DODATEK Č. 2 **KE SMLOUVĚ O DÍLO Č. 401/24, ZE DNE 21. 10. 2024**

1. Smluvní strany se dohodly na níže uvedených změnách Smlouvy o dílo č. 401/24 uzavřené dne 21. 10. 2024 na veřejnou zakázku s názvem **„Dostavba a rozšíření ZŠ a MŠ Dr. Edvarda Beneše, Praha-Čakovice – Etapa B2 a C“** (dále jen „Smlouva o dílo“). K této Smlouvě o dílo byl dne 17.2.2025 uzavřen dodatek č. 1, modifikující předmět díla a jeho cenu. Dodatek č. 2 je uzavírán za účelem změny předmětu plnění a s tím související změny ceny za dílo.

ZMĚNOVÝ LIST č. 09

LOKALIZACE ZMĚNY: Retenční nádrž

RETENČNÍ NÁDRŽ
KL RN 100
CELKOVÝ OBJEM 100,18 m³

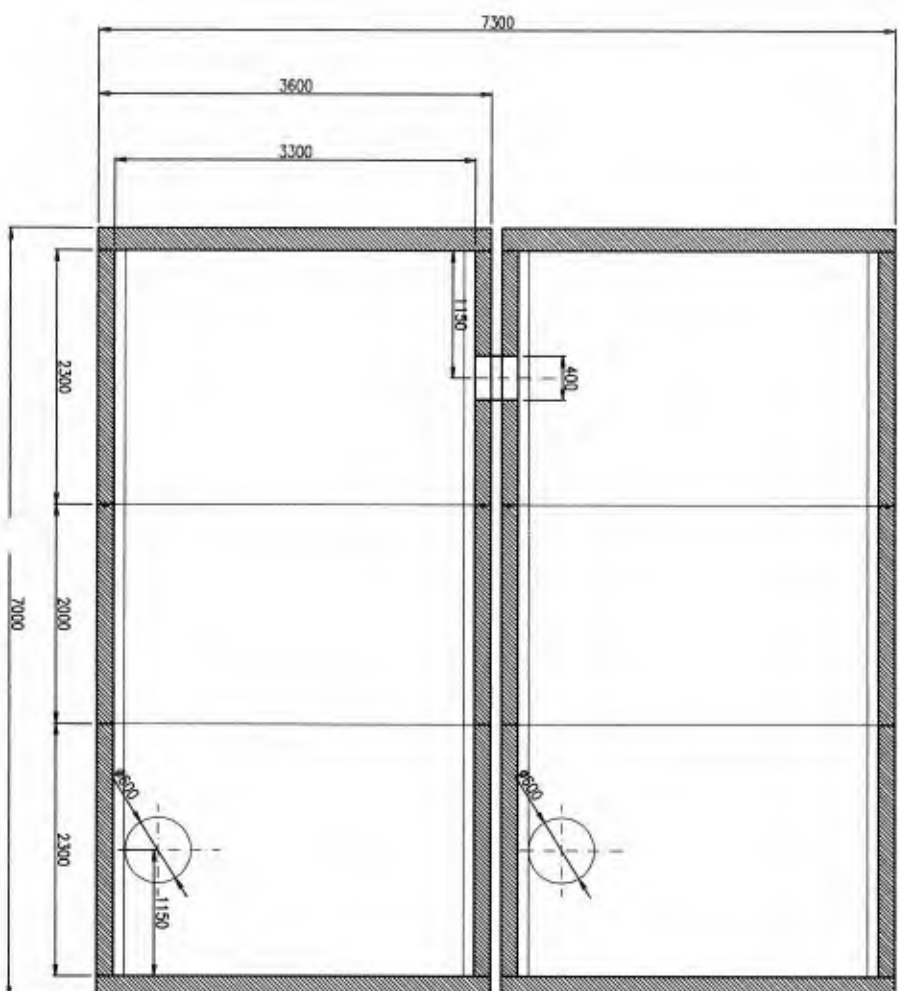
Na základě dohody mezi smluvními stranami došlo ke změně rozměrů původně navržené retenční nádrže a zvětšení jejího užitého objemu. Jedná se o prefabrikovanou sestavu nádrží KL RN 100 o maximálních rozměrech 7000x7300x2600 mm o celkovém objemu 100,18 m³, která bude umístěna v původně navrženém místě. Na základě této změny došlo k úpravě položky č. 6 a 7 v části SO07 - ZTI trubní vedení. Materiál retenční nádrže zůstal nezměněn a vyšší kvalita spočívá ve větším množství zadržované vody. Změny díla nemá dopad do ceny.

Změna rozměru původně navržené retenční nádrže a zvětšení jejího užitého objemu. Jedná se o prefabrikovanou sestavu nádrží KL RN 100 o maximálních rozměrech 7000x7300x2600 mm o celkového objemu 100,18 m³, která bude umístěna v původně navrženém místě.

celková délka sestavy	7.000 mm
celková šířka sestavy	7.300 mm
vnější šířka 1 lodi	3.600 mm
celková vnější výška	2.600 mm
světlá výška nádrže	2.300 mm
celkový vnitřní objem nádrže	100,18 m ³
